Unser Aktenzeichen            LL-Windach-NA/FFH-Managementplan  
Datum                            26.04.2023

## **Natura 2000: Entwurf des Natura 2000 Managementplans für das Fauna-Flora-Habitat-Gebiet 7932-371 „Windach“**

### **Hier: Stellungnahme des BUND Naturschutz in Bayern e.V. (BN)**

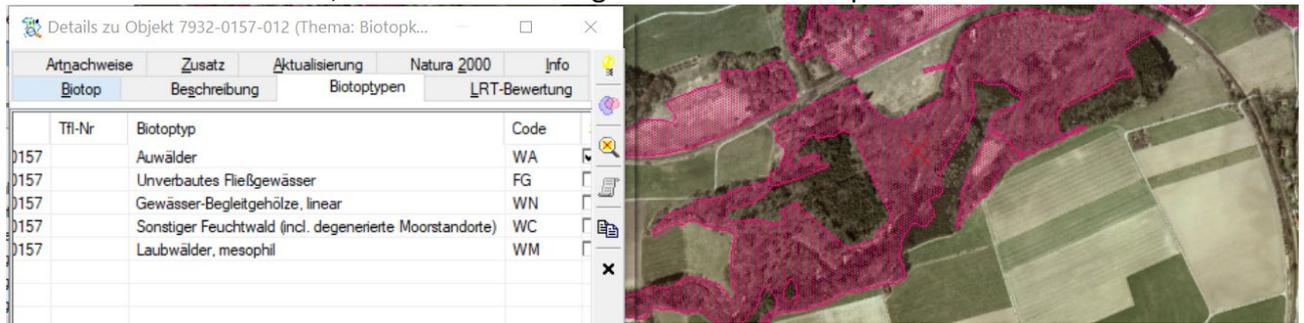
Möglicherweise sind an folgenden Stellen Lebensraumtypen verloren gegangen bzw. nicht in der Karte eingetragen und es ist zu prüfen, ob hier eine Wiederherstellung gefordert werden muss:

1. Karte 2-6: 6510 Wiese, nördlich A96 östlich der Kläranlage, Flurnummer 827/7. Das Luftbild aus 2003 (Finview) legt das Vorhandensein einer extensiven Wiese in 2003 nahe.

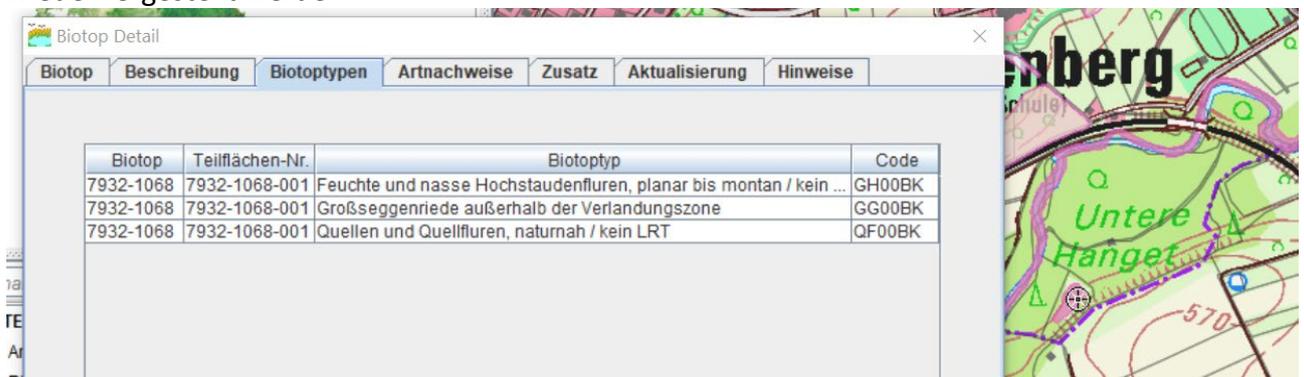
2. Auf Karte 2-5 scheinen naturnahe Wälder/Auwälder insbesondere in Oberen und Unteren Hanget südlich Greifenberg unvollständig erfasst worden zu sein; Biotopkartierung (Flachland) aus 1991 Nr. 7932-0157-012 überwiegend als Auwald kartiert. Vermutlich

Verlust Auwald seit 2004, Wiederherstellungsmaßnahme ist zu prüfen.

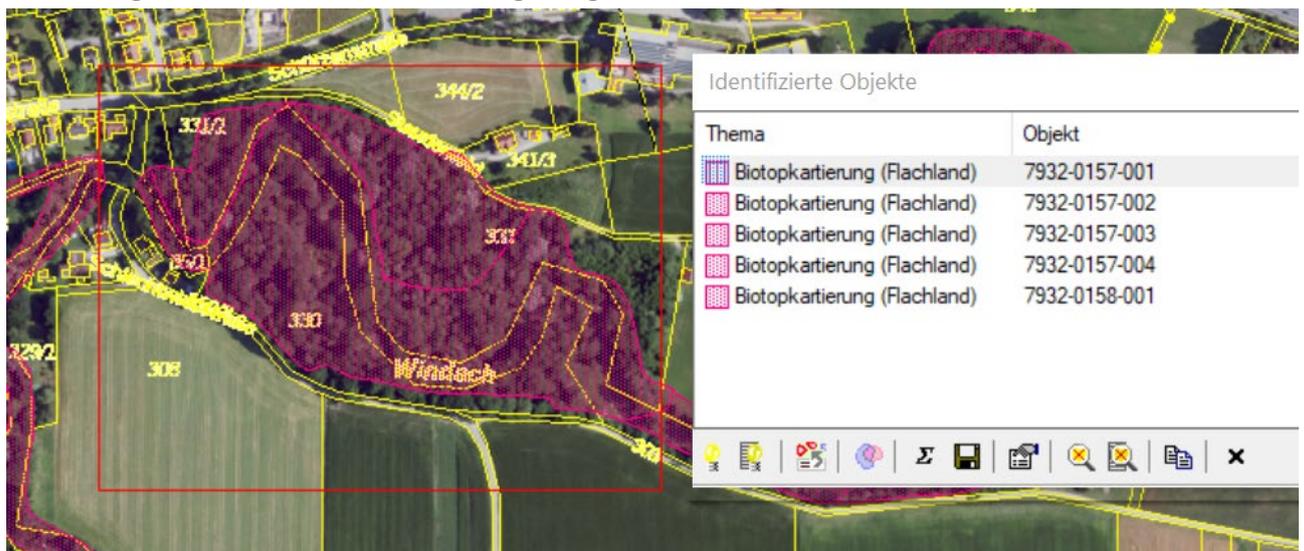
3. Auf Karte 2-5: Offenlandbiotopfläche 7932-1068 (Hochstaudenflur) fehlt vollständig und muss in Bestands- und Zielkarte nachgetragen werden. In den 1990ern gab es dort noch einen Flachmoorrest mit Davallsegge, Sumpf-Stendelwurz, Wollgras etc. Sollte wiederhergestellt werden.
